圧力設備サステナブル保安部会
第2回(2026年版)規格原案作成委員会
議事録

特定認定高度保安実施者による
保安検査基準
(コンビナート等保安規則関係)

WES 9801 : 2026

WES 9801 [特定認定高度保安実施者による保安検査基準 (コンビナート等保安規則関係)]

f) 段階法による気密試験 (A.4.4.3.3)

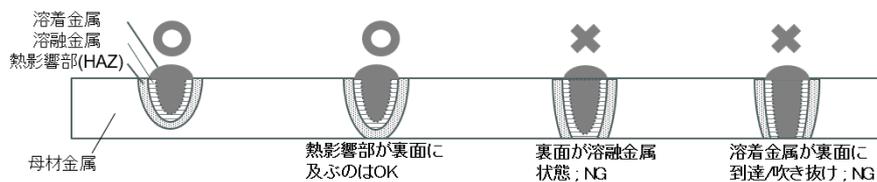
19	A. 4. 4. 3. 3		松久委員	誤記等	要修正	「ただし、低温ぜい性等により低温状態で昇圧することが適切でない場合はを除き、」ではどうでしょうか？	拝承		原案修正
27	解説4. 3 a)		松久委員	誤記等	要修正	a)の下から2行目の「圧力容器と配管の検査周期」に訂正願います。	拝承		原案修正
27	解説4. 3 f)		松久委員	誤記等	要修正	f)の2行目の「低温ぜい性等により低温状態で昇圧することが適切でない場合はを除き、」ではどうでしょうか？	拝承		原案修正
31	解説5. 6. 2 j) 4)		松久委員	誤記等	要修正	「・・・WES8103の有資格者が実施する旨を規定した。」ではどうでしょうか？	拝承		原案修正
32	解説5. 6. 2 k)		松久委員	誤記等	要修正	「・・・目視検査を少なくとも1年に1回実施する旨を規定した。」ではどうでしょうか？	拝承		原案修正
14	A. 4. 3. 3. 1	表A. 2	隆委員	技術	充実化	本表の配管系ですが変更にあたりKHKS0850-3(2024) Para. 4. 3. 3 および 表-2 との整合性を勘案する必要はございませんでしょうか？	原案の通り 規格複線化としてAPIの維持管理手法をKHKS0850-3から置き換えるものであり、特にKHKS0850-3との整合性は不要です。		原案合意
27	4. 3. a)		隆委員	誤記等		査周期⇒検査周期の誤記ではないでしょうか？	拝承		原案修正
27	4. 3. a)		隆委員	一般	充実化	上段部に背景の記載があるものの改訂理由が誤認防止という表現で多少違和感を感じました。意図は『配管の検査周期もAPI510で明確であるためその意向を優先し改訂。』という感じになりますでしょうか？ご検討をお願いします。	拝承 以下の通り修正しました。 「・・・最長4年と規定していたが、配管の検査周期についてもAPI 510に明確に規定されており、API 510に合わせ最長12年に変更した。」		原案修正

シェル&チューブ式熱交換器のように、設備を開放後組み立てる過程で外部から漏れが確認できない部位については、低温ぜい性等により低温状態で昇圧することが適切でない設備を~~は~~除き、従来法による気密試験 (A.4.4.3.2) 方法により実施することを明確にした。

解説図 1—耐圧部材を貫通する溶接及び貫通しない溶接の例

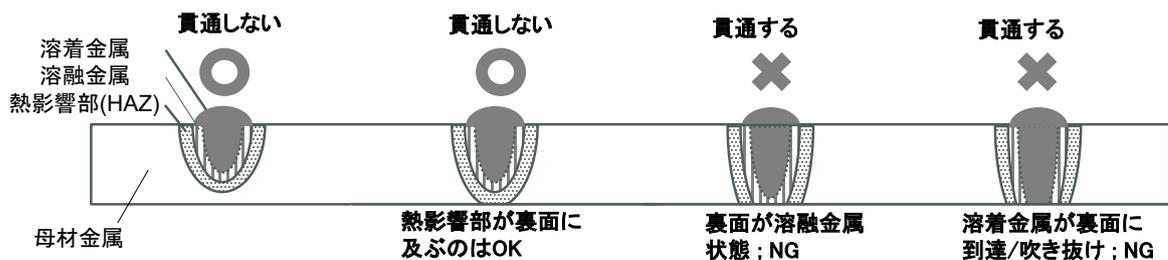
頁番号	箇条番号	図表番号	コメント者 氏名	コメントの タイプ①	コメントの タイプ②	コメント	コメントに対する回答	審議内容	審議結果
50	5.11 b)	解説図1	小川副委員長	一般	要修正	『貫通しない』⇒『貫通していない』、 『貫通する』⇒『貫通した』に修正のこ と。図は『非貫通』『貫通』とする	拝承		原案修正
50	5.11 b)	解説図1	中野委員	一般	要修正	『溶着金属』と『溶融金属』は区別せずに 『溶接金属』だけにして、一番右の図は不 要では？	本文に合わせて『溶融金属』は『溶融部』 などに修正する。		原案修正
53	5.18 b)		鈴木委員	誤記等	要修正	『当該規格についてはASME PCC-2:2022を参 考に見直しを検討しており、この点を考慮 し、この規格はASME PCC-2:2022のみを引用 するよう規定した。』に修正する	拝承		原案修正
53	5.18 b)			誤記等	要修正	『必要厚み』は『必要厚さ』に修正のこと	拝承		原案修正
